PARECER TÉCNICO Nº 996/2022 – GERLQA

SOLICITAÇÃO/PROCESSO	79661741	
ASSUNTO	Pedido de Licença de Instalação	
RAZÃO SOCIAL	Secretaria Municipal de Infraestrutura e Serviços Públicos - SEINFRA	
NOME FANTASIA	CMEI SOLAR VILLE	
CNPJ	17.497.764/0001-37	
ENDEREÇO	APM-09, na Rua Dr. Cristiano Teixeira da Silva, Setor Solar Ville, Goiânia-GO.	
COORDENADAS GEOGRÁFICAS	-	
ATIVIDADE(S) LICENCIADA(S)	41.20-4-00 - Construção de edifícios	
MEMORIAL DE CARACTERIZAÇÃO DA OBRA	<i>Área do terreno</i>	5.041,43 m²,
	<i>Área Construída</i>	1.363,65m²
	<i>Área Permeável</i>	2.277,60 m²
PORTE: Excepcional	POTENCIAL POLUIDOR: Alto IN Nº 063, DE 30 DE OUTUBRO DE 2019

Em análise à solicitação de **Licença Ambiental de Instalação** (fls. 03) requerida pela Secretaria Municipal de Infraestrutura e Serviços Públicos - SEINFRA, para as obras de implantação de um Centro Municipal de Educação Infantil – CMEI – **CMEI Solar Ville**, a localizar-se na **APM-09**, na Rua Dr. Cristiano Teixeira da Silva, Setor Solar Ville, a **Gerência de Licenciamento e Qualidade Ambiental - GERLQA** tem a informar:

Figura 03: Vista geral do empreendimento. *Fonte:* Google Earth.

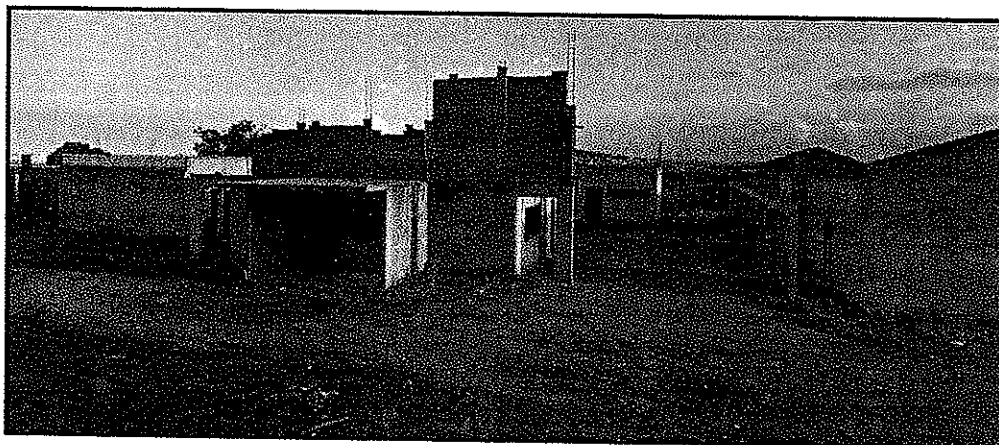
Trata-se de uma obra já iniciada e, que se encontra em estado de abandono.
